改善箇所説明図

改善措置の内容

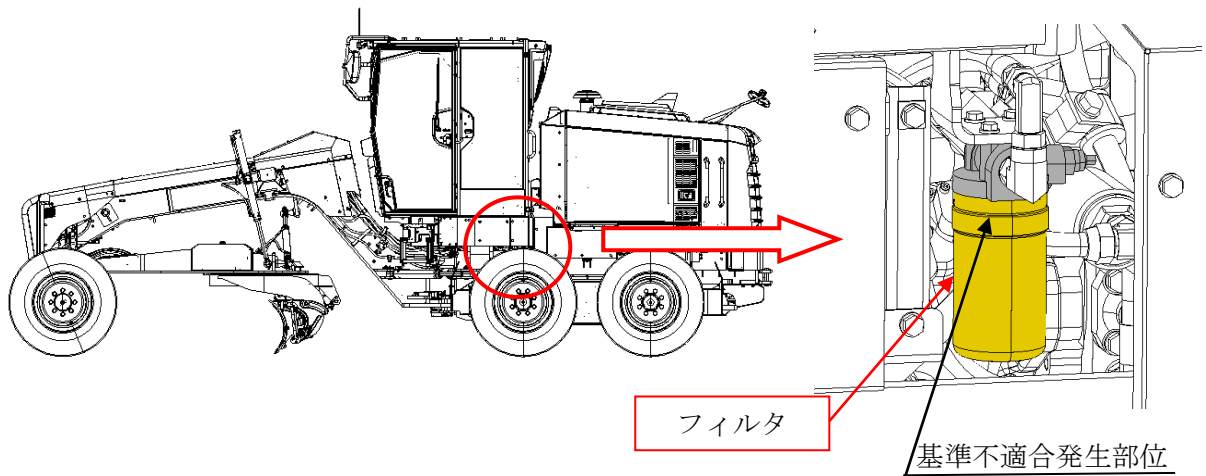
注： は交換部品を示す。

グレーダにおいて、静油圧変速機のピーク圧の検討が不十分なため、アクセルペダルを踏み込んだまま前後進スイッチの切り替え操作を行うと、油圧回路内のフィルタに許容圧力を超える圧力がかかる場合がある。そのためそのまま使用を続けると、フィルタが破損して作動油が漏れ、走行不能に至るおそれがある。

全車両、車体コントローラのプログラムを書き換え、フィルタに許容圧力以上の圧力がかからないようにする。また、フィルタを新品に交換する。

識別: ウォッシュタンクカバー内側に青色マーキングを塗布する
